Изменение № 1 ГОСТ 23356—78 Соединения трубопроводов резьбовые. Кольца нажимные. Конструкция и размеры

Утверждено и введено в действие Постановлением Государственного комитета СССР по стандартам от 11.05.89 № 1202

Дата введения 01.01.90

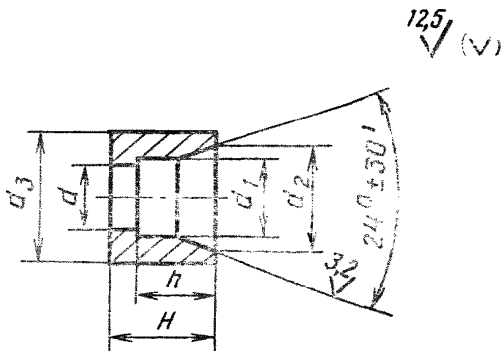
Пункт 2. Чертеж заменить новым:
